Technical Bulletin

Subject: Precaution when placing a Zimmer Trabecular Metal Dental Implant 4.1mmD in mandibles with dense (Type D1), thick, inferior border

URGENT: DEVICE CORRECTION

Zimmer® Trabecular Metal™ Dental Implant, 4.1mmD

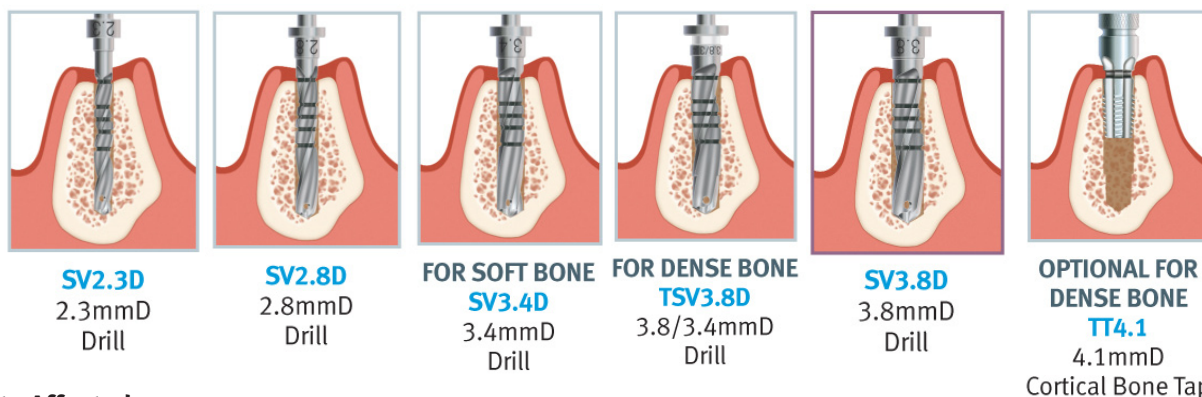
Follow the dense bone protocol for the 4.1mmD Trabecular Metal Dental Implant with the following exception. After the drill sequence step using the TSV3.8DN or TSV3.8DSN, add an additional drill step utilizing the SV3.8DN or SV3.8DSN drill. If needed, also use the optional TT4.1 Cortical Bone Tap. This correction will provide a wider apical osteotomy to ensure that the apical tip of the implant is not subjected to excessive torque during the final seating process.

When placing the 4.1mmD Trabecular Metal Dental Implant in mandibles with a dense (Type D1), thick, inferior border where apical implant engagement is expected, follow the drilling sequence and protocol (with optional tap) as described below.

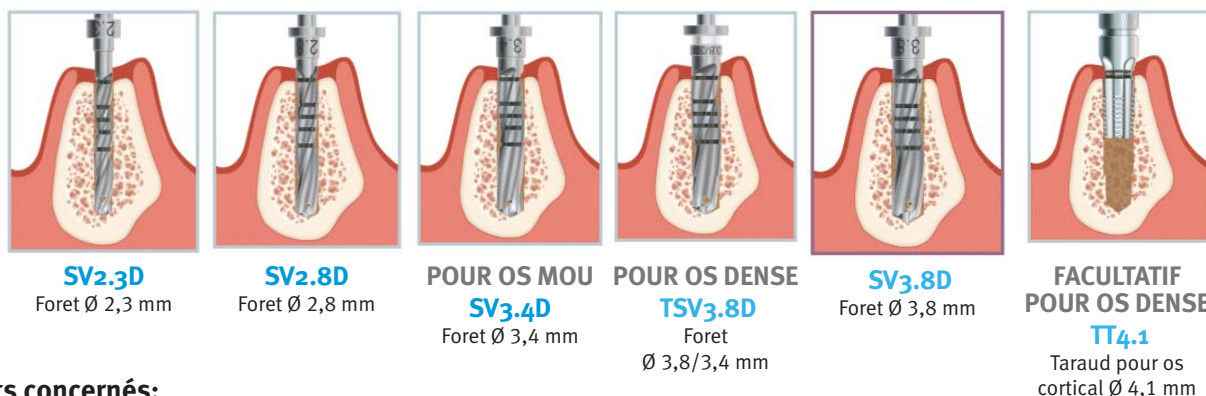
Suivre le protocole pour os dense de l'implant Trabecular Metal de diamètre 4,1 mm, à l'exception de l'étape suivante. Après le forage à l'aide des forets TSV3.8DN ou TSV3.8DSN, poursuivre le forage avec un foret SV3.8DN ou SV3.8DSN. Si nécessaire, utiliser également le taraud pour os cortical TT4.1. Ceci permet une ostéotomie apicale plus large, garantissant que l'extrémité apicale de l'implant ne sera pas soumise à des forces de torsion excessives durant la mise en place finale.

Lors de la procédure d'implantation de l'implant Trabecular Metal, de diamètre 4,1 mm, dans les mandibules dont le rebord inférieur est épais et dense (Type D1), où l'on prévoit un engagement apical de l'implant, suivre les étapes de forage et le protocole (avec utilisation éventuelle du taraud) décrits ci-dessous.
